**SECRETARIA DA SEGURANÇA PÚBLICA
POLÍCIA MILITAR DO ESTADO DE SÃO PAULO
COMANDO DE POLICIAMENTO DE CHOQUE
2º BATALHÃO DE POLÍCIA DE CHOQUE
“MARECHAL MASCARENHAS DE MORAES”**

**LAUDO DE SEGURANÇA Nº 2BPChq – 003/03/23
ESTÁDIO “DR. OSWALDO TEIXEIRA DUARTE” - CANINDÉ
2023-2024**

LAUDO TÉCNICO DE SEGURANÇA

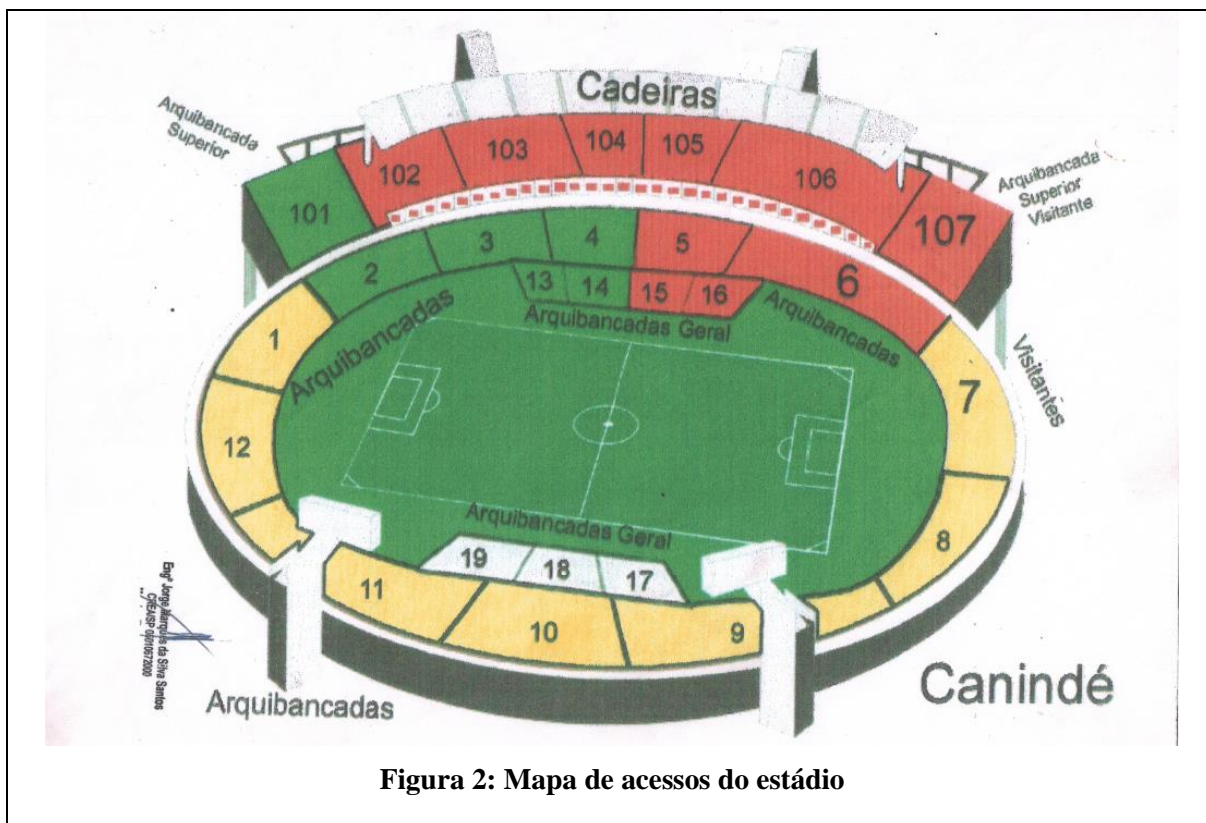
Restrição 1: Problemas na manutenção dos alambrados, ferro das das gerais e estruturas utilizadas na divisão dos setores, embora já tenha tido troca parcial.

Providências: Prover material de qualidade que ofereça condições de segurança para a acomodação do torcedor.

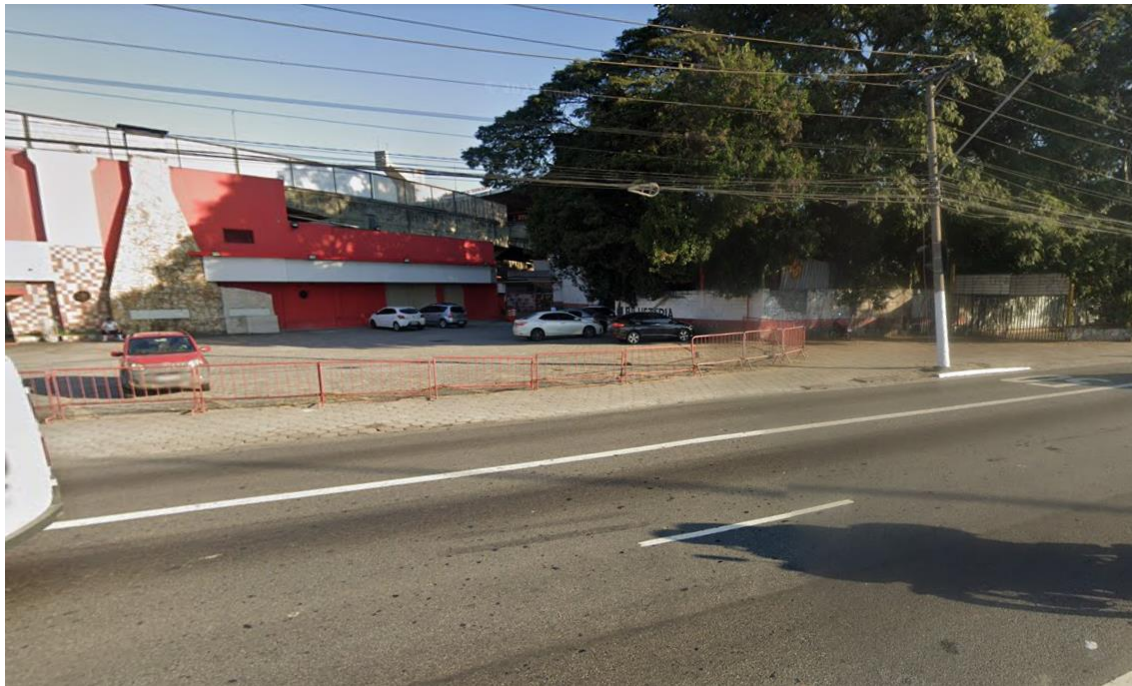
Restrição 3: Problemas na manutenção das arquibancadas no interior do estádio.

Providências: Foram realizadas as reformas pontuais inicialmente possíveis ao Clube, visando maior segurança dos torcedores, prestadores e policiamento presente nas dependências do Estádio do Canindé. Porém, ainda é necessário realizar reformas em algumas arquibancadas e seus acessos.

Figura 25: Armação de Ferro solta

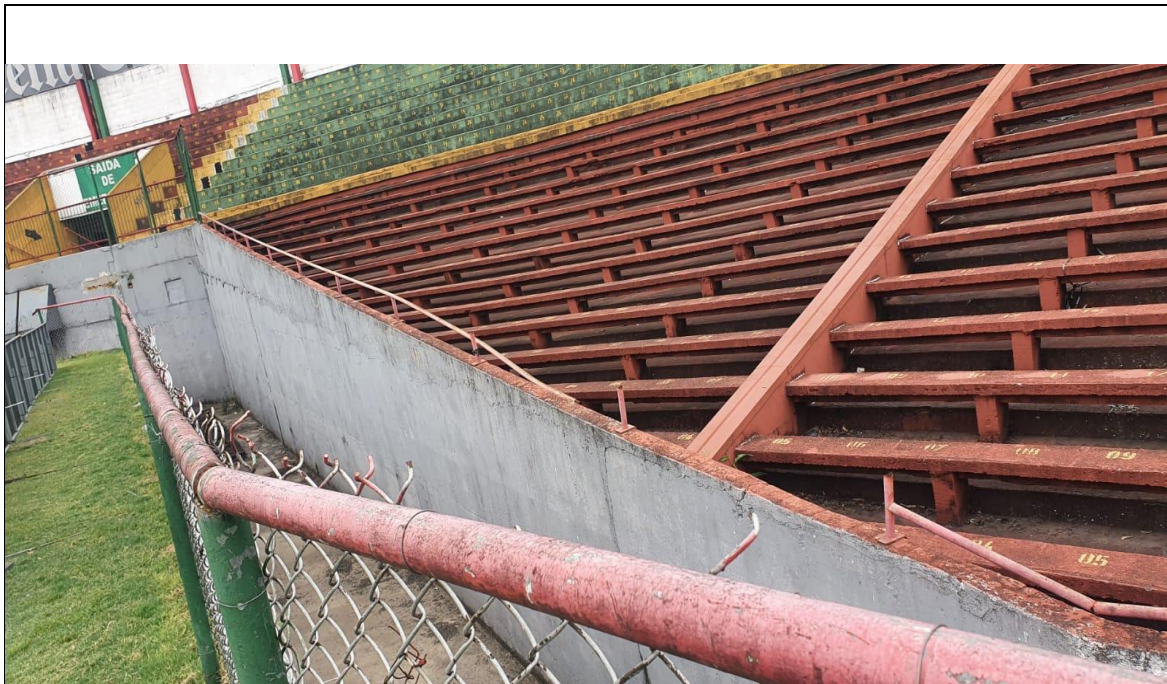
5.24 Existem materiais perigosos no interior do estádio que possam ser utilizados em tumultos e confrontos de torcedores? (restos de obras, cadeiras soltas ou facilmente removíveis, materiais de alvenaria soltos, peças de banheiro, calçadas, rebocos, hastes, metálicas, madeiras, alambrados, corrimãos, guarda corpos facilmente removíveis, dentre outros).

Observações: Devido a ação do tempo, diversas partes da arquibancada estão se deteriorando fazendo com que surjam diversos materiais que possam ser utilizados em tumultos e confrontos com torcedores.
